Vår ref: MARHOV 2018/7904
Eiendom: ///

Dato: 19.06.2018
Saksnr:

Delvis godkjenning av plan for nydyrking Terje Sende 5038/79/13 og 76/2

Fig. 1 Nydyrkingsfeltenes beliggenhet

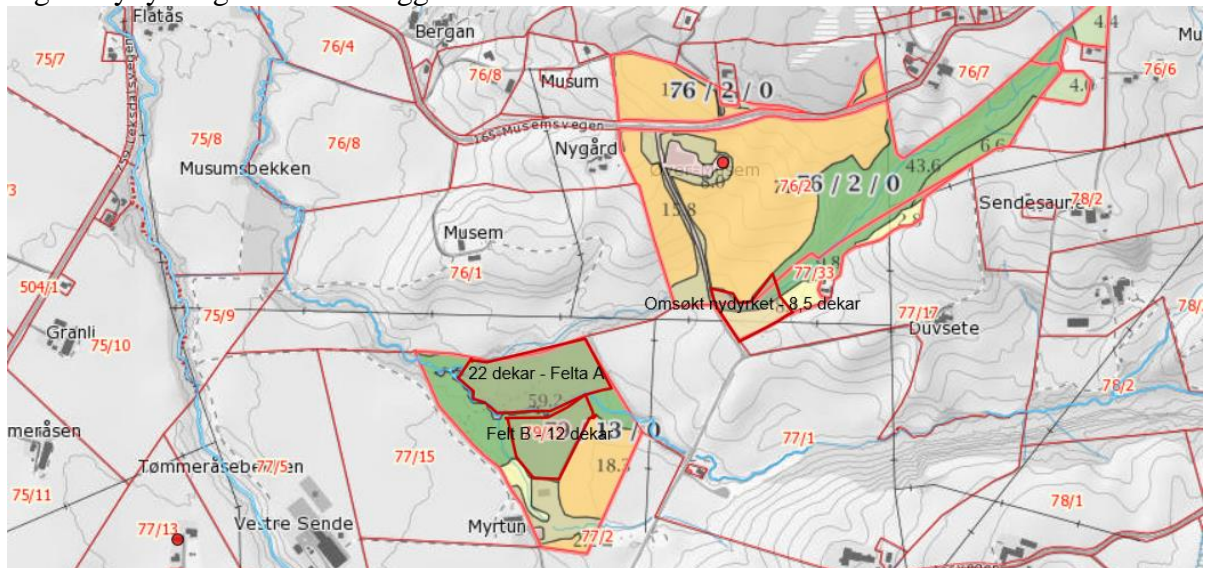
Terje Sende søker om godkjenning av plan for nydyrking på et areal på 41 dekar fordelt på tre teiger. Begrunnelsen er å øke arealet er økt grovfôrareal på foretaket.

Fig. 2 Kart med kantsoner

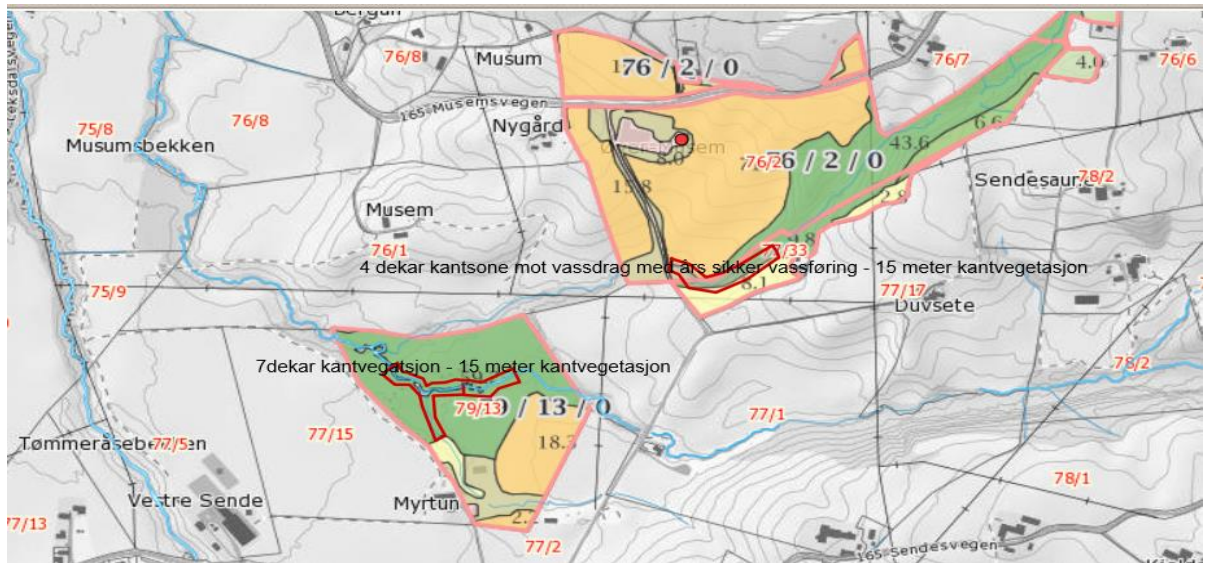
I henhold til "Forskrift om nydyrking" skal det søkes om tillatelse til nydyrking. I § 1 i forskriften står det: " Formålet med denne forskriften er å sikre at nydyrking skjer på en måte som tar hensyn til natur og kulturlandskap. Det skal legges vekt på hensynet til miljøverdier som biologisk mangfold, kulturminner og landskapsbilde. Det skal samtidig legges vekt på å sikre driftsmessige gode løsninger.» Videre går det fram av forskriften at det er kommunen som skal godkjenne plan før det iverksettes nydyrkingsarbeid. § 6 sier bl.a. at det mot vassdrag/bekk med års sikker vannføring skal settes igjen et vegetasjonsbelte på minst 6 m bredde og 2 meter vegetasjonssone mot vassdrag uten årssiker vassføring.

Verdal kommune ser at tiltaket er i strid med formålet med nydyrkingsforskriften som har som formål å ivareta natur og kulturlandskap, herunder vannkvalitet ved nydyrking. Nydyrkingsfeltet drenerer til Musumbekken, som er registret å ha dårlig vannkvalitet i vann.net: <http://www.vann-nett.no/portal/Water?WaterbodyID=128-76-R> og at dette er en stor risiko for at man ikke når miljømålene innen 2021. Verdal kommune har gjennomført visuelle befaringer og Verdal kommune har tatt ut vannprøver fra bekken som viser at den er svært utsatt for landbruksforurensning i den søndre delen av vassdraget, og ikke den midtre og den nordre. Verdal kommune vurderer det slik at en nydyrking kan tillates gjennomført på vilkår av at det settes igjen en kantsone mot vassdrag på 15 meter mot vassdrag med års sikker vassføring. Denne kantsonen skal bestå av trær og kan ikke jordarbeides. Det betyr i praksis for søker at det tas ut 11 dekar fra søknaden som ikke tillates oppdyrket. Er kantvegetasjonen fjernet skal den etableres på nytt før videre nydyrkingsarbeid tar til.

Med hjemmel i "Forskrift om nydyrking" av 2.5.1997 og delegasjonsreglementet i Verdal kommune gis Terje Sende med dette tillatelse til å nydyrke et areal på tilsammen. 30 dekar fordelt på tre parseller på eiendommen gnr. 76 bnr.2, gnr.77 bnr. 33, gnr. 79 bnr. 13 i med tiltak som kan bedre vannkvaliteten og ikke forverre den Verdal kommune, på vilkår av at det settes igjen en kantsone mot vassdrag på 15 meter. Vilkåret begrunnes med at vannkvaliteten i Musumbekken er av en slik art at det er påkrevd, er kantvegetasjonen fjernet, skal den etableres på ny før nydyrkingen tar til.
